**Contactpersoon** Ronnie Stroot  
**Datum** 13 september 2018  
**Kenmerk** N001-1266253RSX-V01-rvb-NL

## Notitie reactie zienswijzen waterhuishoudingsplan Tubberger Esch

### **Nadere toelichting c.q. addendum op het waterhuishoudingsplan**

*Figuur 2: Ligging wadi's en sloten*

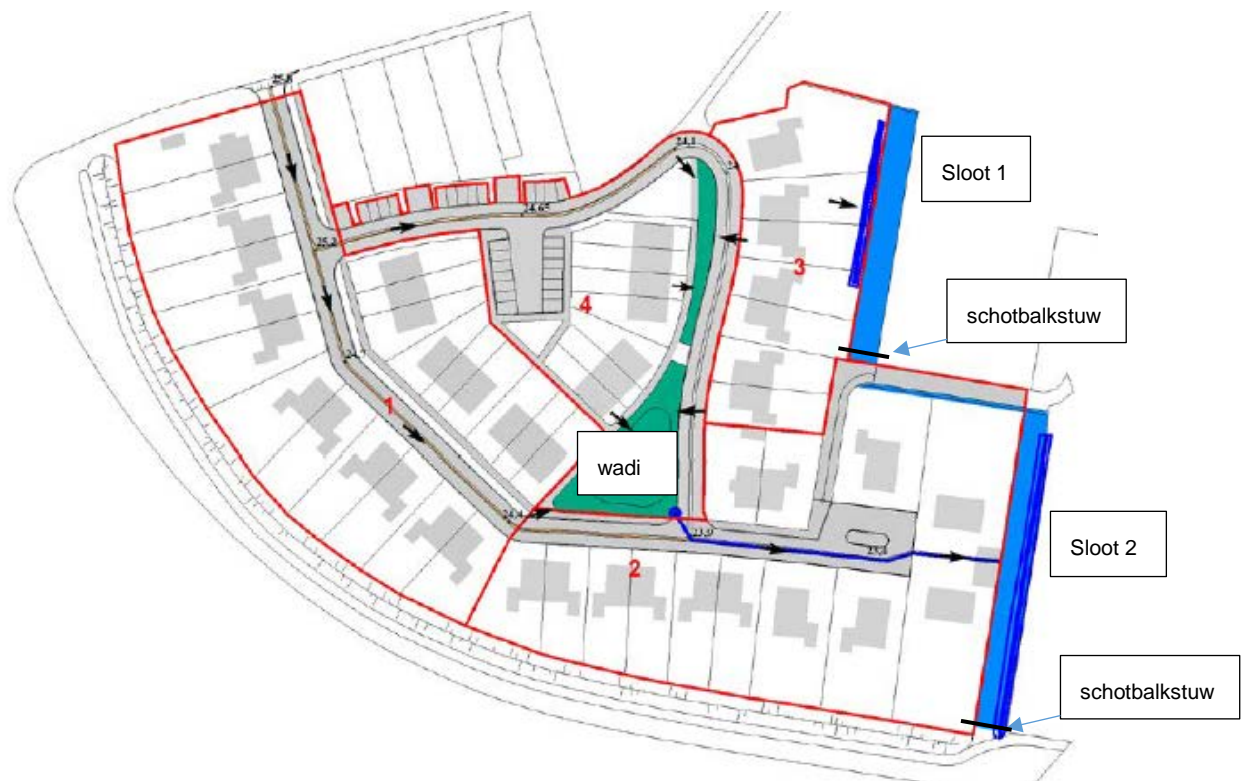
De wadi's en sloten worden aangelegd ter plaatse van de huidige greppels. In de wintersituatie vindt afvoer van hemelwater/grondwater plaats. De sloten vangen het hoogteverschil op tussen de planlocatie en de bestaande percelen aan de oostzijde en zorgen voor voldoende afvoer waardoor geen verhoging van grondwaterstanden plaatsvinden.

Figuur 3: Schematische afvoer wadi en sloten in nieuwe situatie

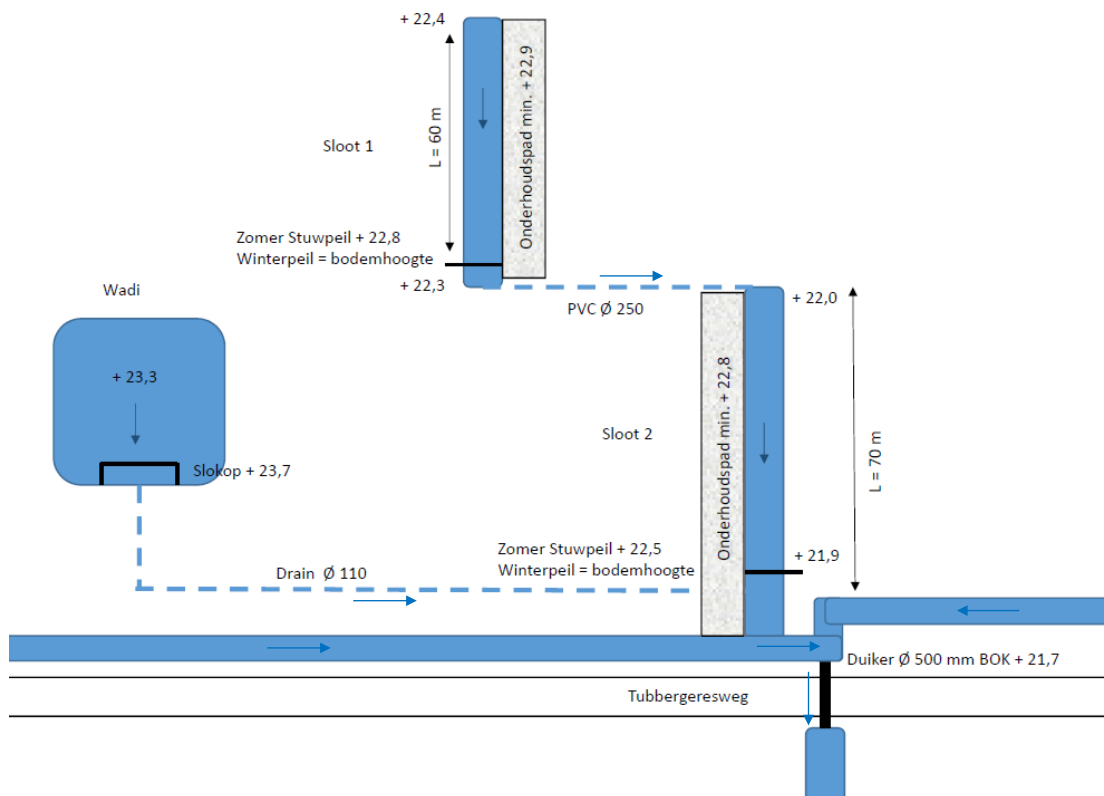
In onderstaande figuur 3 is schematisch de waterafvoer in de nieuwe situatie weergegeven, inclusief bodemhoogten van de wadi en de sloten (zie ook figuur 23 en 24 uit het waterhuishoudingsplan).
